**Avis en date du 15 septembre 2019
de la Mission régionale d'autorité environnementale d'Île-de-France (MRAe)
sur le projet de renouvellement urbain du quartier Grand Vaux situé à Savigny-sur-Orge (Essonne)**

Le présent avis porte sur le projet de renouvellement urbain du quartier Grand Vaux, situé à Savigny-sur-Orge (Essonne), et sur son étude d'impact, datée de janvier 2019. Il est émis dans le cadre d'une procédure de création de zone d'aménagement concerté (ZAC).

Illustration 3 : plan du projet

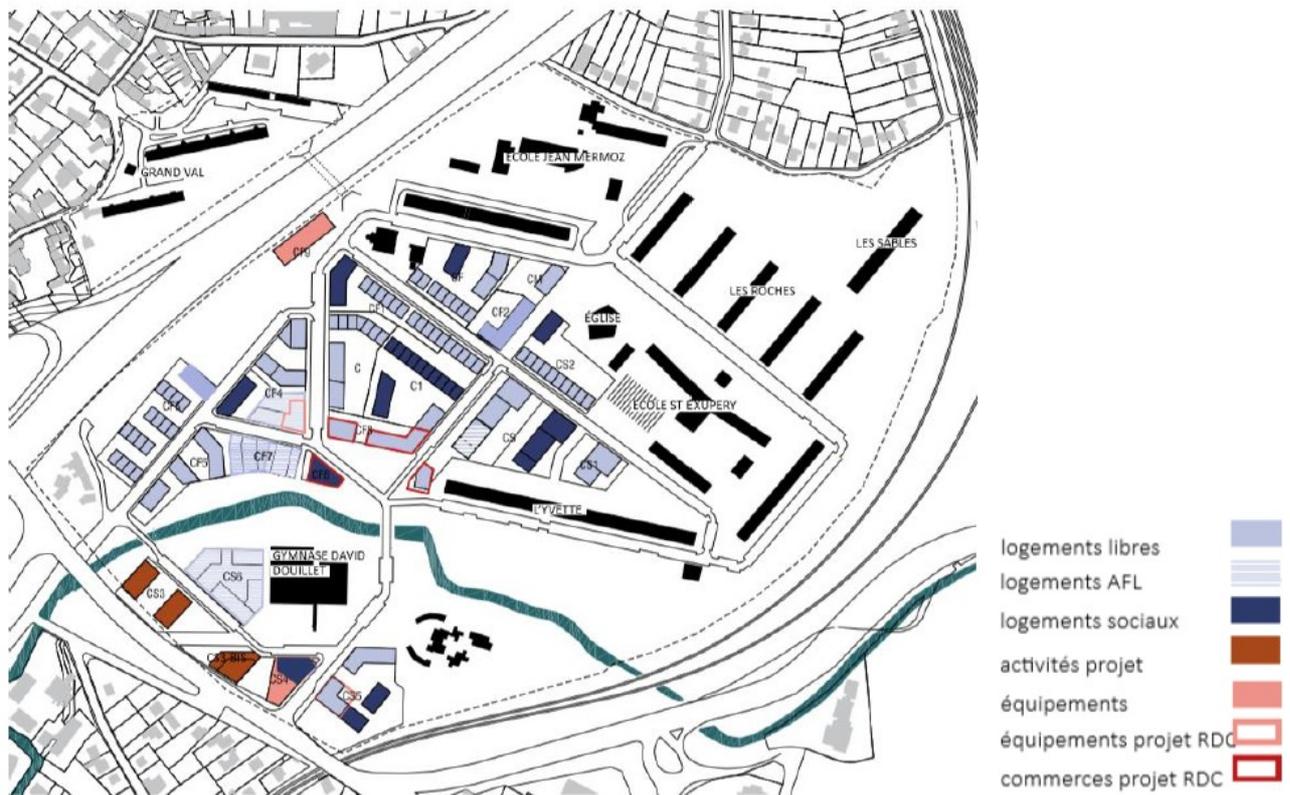
La MRAe recommande de préciser le planning prévisionnel de réalisation du projet.

Illustration 7 : ambiance sonore du site en journée

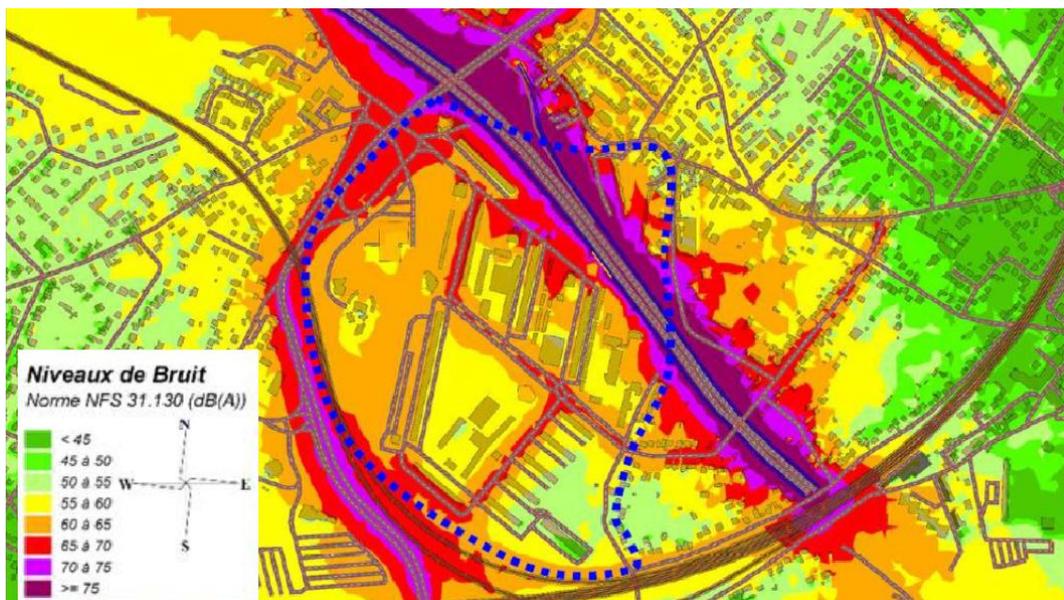
Il semble que le bruit émis par les voies ferrées n'ait pas été pris en compte dans la modélisation. La comparaison entre le modèle numérique et les niveaux sonores enregistrés sur les points de mesures montre à cet égard que le bruit en journée est sous-évalué (de 2 décibels) par le modèle au point « PF3 » (tome 1, page 152), proche des voies ferrées. Pour la MRAe, cette sous-évaluation pourrait concerner une bande longeant la voie ferrée en partie sud du site.
